**AVIS RELATIF À LA PROTECTION
CONTRE LES EVENTUELS EFFETS NOCIFS ET NUISANCES
PROVOQUÉS PAR LES RAYONNEMENTS NON IONISANTS
GÉNÉRÉS PAR DES ANTENNES ÉMETTRICES STATIONNAIRES**

Commune : ANTHISNES - Exploitant : ORANGE

Référence exploitant : 337L1_3 / 32337L1_1 / 42337L1_1 / 52337L1_1

Rapport n° 3349 / 2024

Figure 1 : Vue en plan des lieux de séjour et des points de contrôle

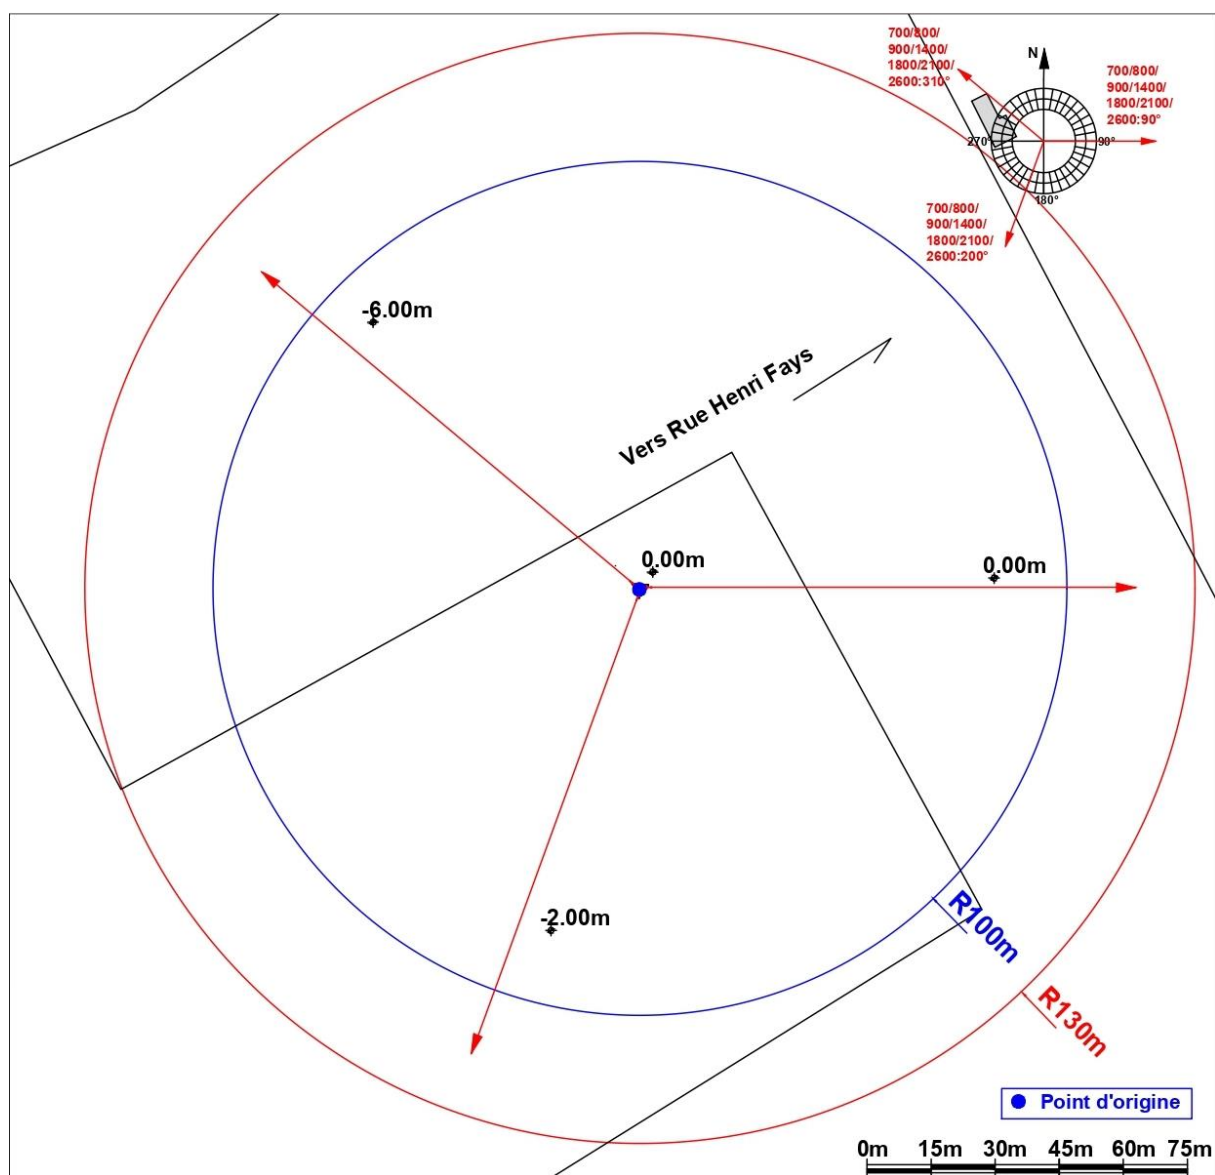
En ce qui concerne les antennes de l'installation mentionnées dans le tableau 1, la distance maximale à laquelle la limite pourrait être atteinte, à l'extérieur, est égale à 89,1 m. S'il n'y a pas de LS à une distance inférieure, les antennes respectent forcément la limite d'immission.

Dans le cas des LS situés à l'intérieur des bâtiments, une atténuation d'obstacle est prise en compte et il en résulte que la distance maximale à laquelle la limite pourrait être atteinte se réduit à 63,1 m.

Figure 2 : Vue en plan des installations d'antennes dans un rayon de 300 mètres autour de l'installation faisant l'objet de la demande d'avis

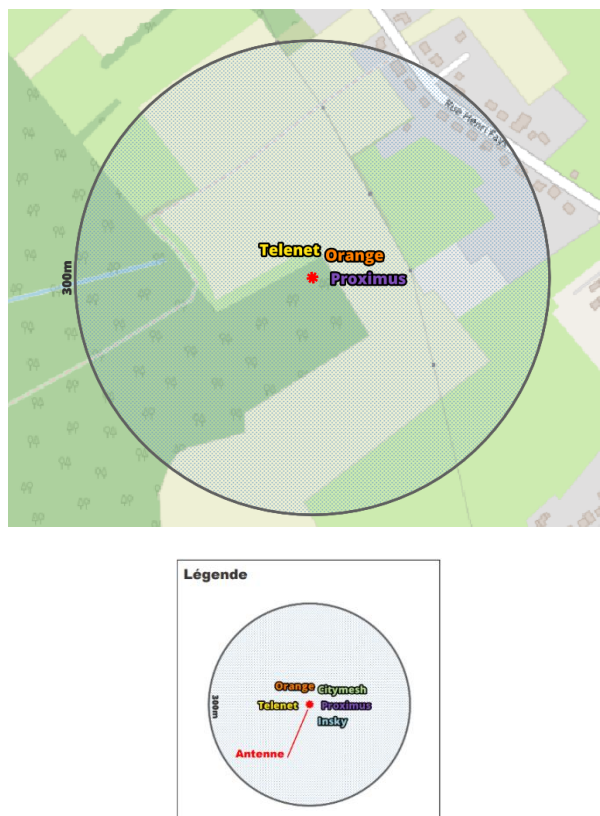
- il y a au plus 4 installations d'antennes émettrices stationnaires présentes dans la zone d'évaluation de 300 mètres de rayon représentée dans la figure 2, y inclus l'installation référencée dans le paragraphe 2 : la limite cumulative définie à l'article 4, §2 du décret est nécessairement respectée dans les lieux de séjour à l'intérieur de la zone d'évaluation de 300 mètres de rayon ;

Compte tenu des considérations ci-dessus, il apparaît que l'intensité du rayonnement électromagnétique généré, dans les lieux de séjour situés dans un rayon de 300 mètres autour de l'installation référencée dans le paragraphe 2, par l'ensemble des antennes émettrices stationnaires de l'ensemble des exploitants du même site d'antennes émettrices stationnaires respecte la limite fixée à l'article 4, § 2 du décret.
